**Neuaufstellung des Bebauungsplanes Nr. II/J8.1
„Wohnen südöstlich der Kreuzung Wöhrmannsfeld / Siekmannsfeld“**

Auswertung der Beteiligungsverfahren gem. §§ 3 (2) und 4 (2) BauGB

Planungsstand: Juli 2019

Bebauungsplan Entwurf – Gestaltungsplan (ohne Maßstab)

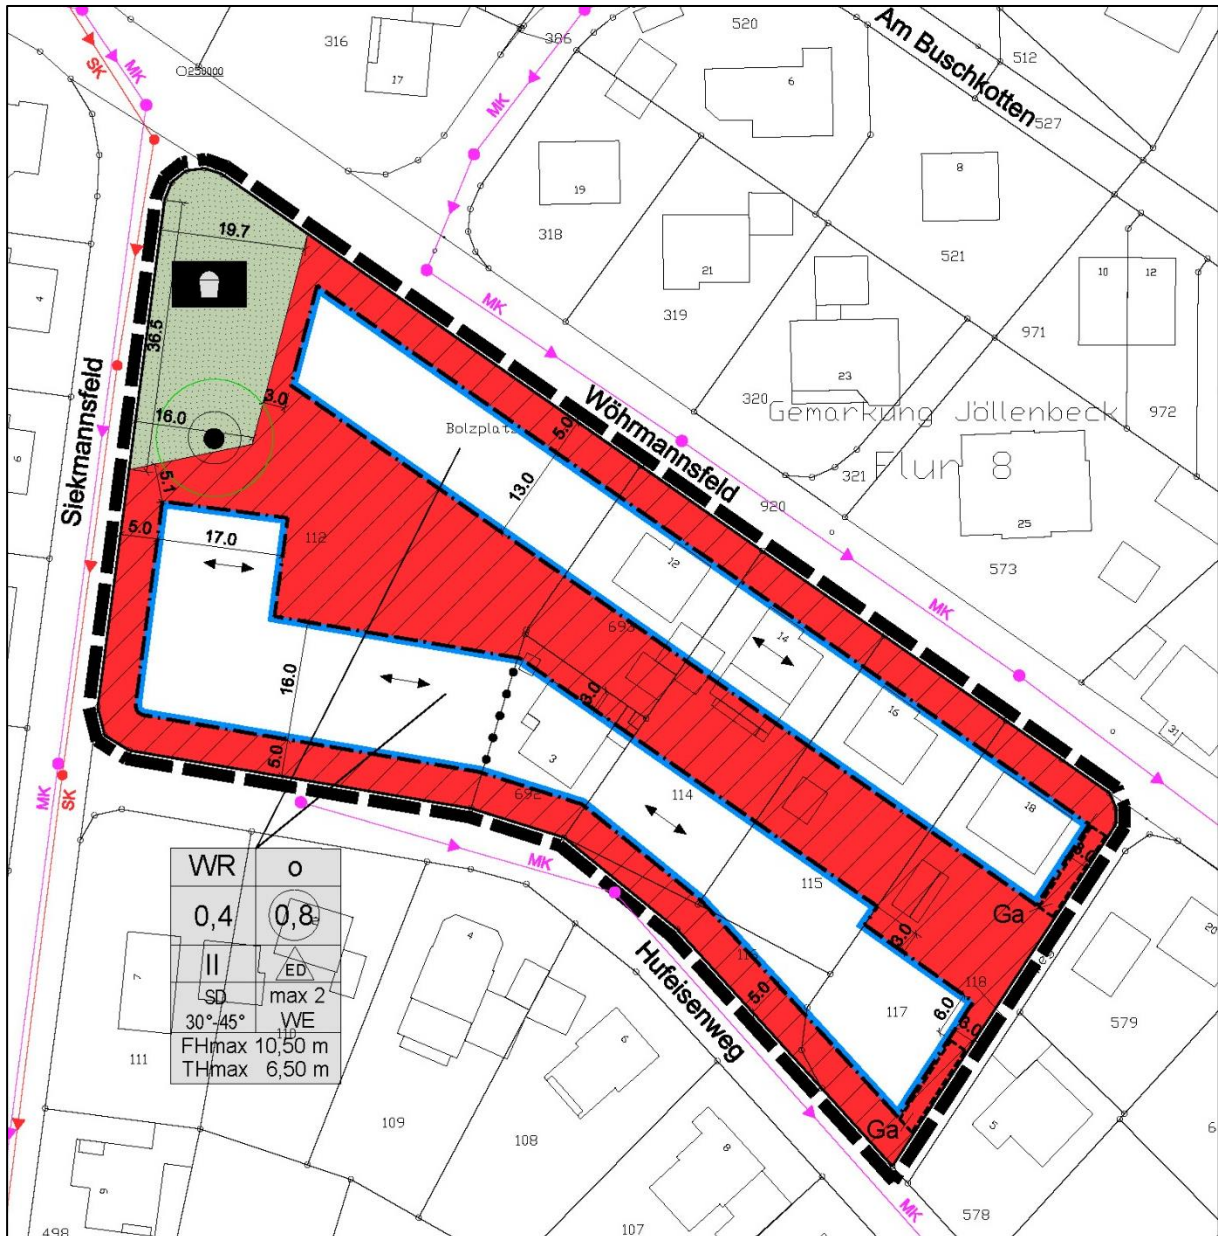
Nr.	Äußerungen der Einwender (Anregungen und Hinweise in inhaltlicher Zusammenfassung)	Abwägungsvorschlag der Verwaltung
1.	Miteigentümerin eines Grundstücks im Plangebiet Schreiben vom 27.09.2018 In Bezug auf die geänderte Planung der Bebauungsmöglichkeit am Hufeisenweg (Gestaltungsplan 02.05.2018) wird folgender Sachverhalt darlegt: Die geänderte Platzierung der Garagenbebauung gegenüber dem ersten Gestaltungsplan entspricht nicht der der aktuell gültigen Pachtsituation. Das betroffene Flurstück wurde seit 1970 von den Eigentümern des direkt daneben liegenden Flurstücks bewirtschaftet. Auf Grund guter nachbarschaftlicher Beziehungen haben sie ein Stück abgegeben und bewirtschaften aktuell das betroffene Flurstück noch in Teilen. Die nun geplante Grenzbebauung der Garage (Gestaltungsplan 2) spiegelt somit nicht die aktuelle und aus der Historie heraus gewachsene derzeitige Nutzung wieder. Es wird erklärt, dass eine Rückversetzung der Garage für das eventuell gebaute Gebäude auf dem rückwärtig liegenden Flurstück, wie in den ersten Planungen und den daraus resultierenden Entwürfen vorgesehen und wie in Gestaltungsplan 1 zu sehen war, begrüßt werden würde. Auf dem Bild „Garten“ ist der Baumbestand und die daraus resultierenden Schwierigkeiten durch eine Grenzbebauung, wie in Gestaltungsplan 2 vorgesehen, zu erkennen. Ferner legt das Bild „historisch gewachsene Gartenplanung“ den über Jahrzehnte gewachsenen Ist-Bestand dar, den es zu erhalten gilt.	Der Anregung wird nicht gefolgt. Die im Gestaltungsplan dargestellten neuen Gebäude und Garagen sind - wie der Legende zum Gestaltungsplan zu entnehmen ist - Vorschläge. Sie zeigen beispielhaft eine Bebauung auf, wie sie unter Berücksichtigung der Festsetzungen des Bebauungsplans entstehen könnte. Es handelt sich nicht um konkrete Planungen. Der Gestaltungsplan ist kein verbindlicher Plan. Auf dem rückwärtig liegenden Flurstück kann eine Garage auch - wie im Vorentwurf des Gestaltungsplans dargestellt - weiter vom Hufeisenweg zurückliegend angeordnet werden. Die überbaubaren Flächen, in denen Garagen nur errichtet werden dürfen, stehen dem nicht entgegen. Eine Änderung des Gestaltungs- oder des Nutzungsplans ist somit nicht erforderlich.

2.	Anliegerin im Bereich Jürgingsmühle Schreiben vom 30.09.2018 Es wurde erfreut zur Kenntnis genommen, dass weitere Baulücken zum Zwecke der Wohnraumschaffung geschlossen und damit der Zuzug neuer Familien möglich wird. Mit äußerster Bestürzung wurde aber auch zur Kenntnis genommen, dass dafür der vorhandene Spielplatz massiv verkleinert werden soll, bzw. der Bolzplatz zur Gänze entfallen soll. In der "Neuaufstellung des Bebauungsplans" steht geschrieben, dass es in Jöllenbeck eine Unterversorgung mit Spielplätzen gibt. Eine erforderliche Spielplatzgröße entspricht genau der Größe, die derzeit vorhanden ist. Es wird gefragt, warum sie dann weiter verkleinert werden soll? Die Kinder der Nachbarschaft haben weit und breit keine Möglichkeit selbständig eine Spielfläche zu erreichen. Die nächsten Plätze liegen am Peppmeierssiek und an der jetzigen Hauptschule. Beide sind nur durch Überquerung von großen (Haupt-)Straßen zu erreichen. Das Schulgelände des Waldschlösschens darf laut Gerichtsbeschluss nicht genutzt, umliegende Wiesen nicht betreten werden und der Wald am Ende der Straße Naturstadion wird seit geraumer Zeit versucht, gegen die Betretung durch Passanten abgeriegelt zu werden. Nirgendwo finden die Kinder hier noch Möglichkeiten sich auszuprobieren, zu toben, zu spielen. Der Spielplatz wird nicht nur von Anwohnern genutzt, sondern auch von Familien, deren Verwandtschaft in unmittelbarer Nachbarschaft wohnt. Auch der Kindergarten Hattenhorstfeld nutzt ihn für Ausflüge in die nähere Umgebung. Selbst der TUS Jöllenbeck hat dort bereits bei Platznot oder für kleinere Spiele mit den Minikickern den Platz genutzt. Die Einwanderin erläutert, dass sie selbst Kinder hat, die gerne dort bolzen. Eben weil dieses nicht im eigenen Garten möglich ist. Die Situation mit kleinen Gärten spitzt sich weiter zu, wie man z. B. dem Bebauungsplan am Wöhrmannsfeld (Laker Bau) beim aufmerksamen Lesen entnehmen kann. Dort werden Wohnungen so geplant, dass genau die mit mehr Zimmern und m² keine Gartennutzung bekommen. Wo sollen die Kinder denn hin? Für ihre Tochter ist es aufgrund einer Behinderung die einzige Möglichkeit auf überschaubaren Strecken selbständig zu gehen. Auch ihre Freunde (ebenfalls mit Behinderungen) können nicht allein einen anderen Ort aufsu-	Der Anregung wird nicht gefolgt. Der öffentliche Spiel- und der Bolzplatz im Plangebiet liegen nicht auf einer im Eigentum der Stadt Bielefeld befindlichen Fläche, sondern wurden von der evangelischen Kirchengemeinde gepachtet. Der Spiel- und der Bolzplatz umfassen zusammen eine Fläche von ca. 1.450 m² des kircheneigenen Grundstücks; östlich des Bolzplatzes ist außerdem auf einer Fläche von ca. 100 m² eine Gehölzpflanzung zur Abschirmung der angrenzenden Wohnbebauung vorhanden. Das kircheneigene Grundstück soll nun einer baulichen Nutzung zugeführt werden. Um an der Straße Wöhrmannsfeld eine ergänzende Wohnbebauung zu ermöglichen, soll der Bolzplatz entfallen und der Spielplatz verkleinert werden. Ein weiterer Grund für den Wegfall des Bolzplatzes sind die Lärmemissionen, die von einer derartigen Spielfläche ausgehen. Der Bolzplatz hat sich vermutlich im Laufe der Jahre aus einer einfachen Ballspielfläche entwickelt, wahrscheinlich liegt daher auch keine Baugenehmigung vor, in deren Rahmen die Einhaltung der gemäß Sportanlagenlärmschutzverordnung einzuhaltenden Lärmimmissionsrichtwerte geprüft worden sind. Aufgrund der von Bolzplätzen ausgehenden Lärmemissionen ist davon auszugehen, dass die Immissionsrichtwerte der Sportanlagenlärmschutzverordnung an den bestehenden Wohngebäuden im Plangebiet nicht eingehalten werden können. Gleiches gilt für die geplante Wohnbebauung, die teilweise noch näher am Bolzplatz errichtet werden kann. Vor diesem Hintergrund ist eine Erhaltung des Bolzplatzes nicht zu vertreten. Es wird darauf hingewiesen, dass Freizeitlärm dieser Art, mit seinem hohen Anteil an verhaltensbezogenen Geräuschen, in besonderem Maße abwägungsrelevant ist, da die
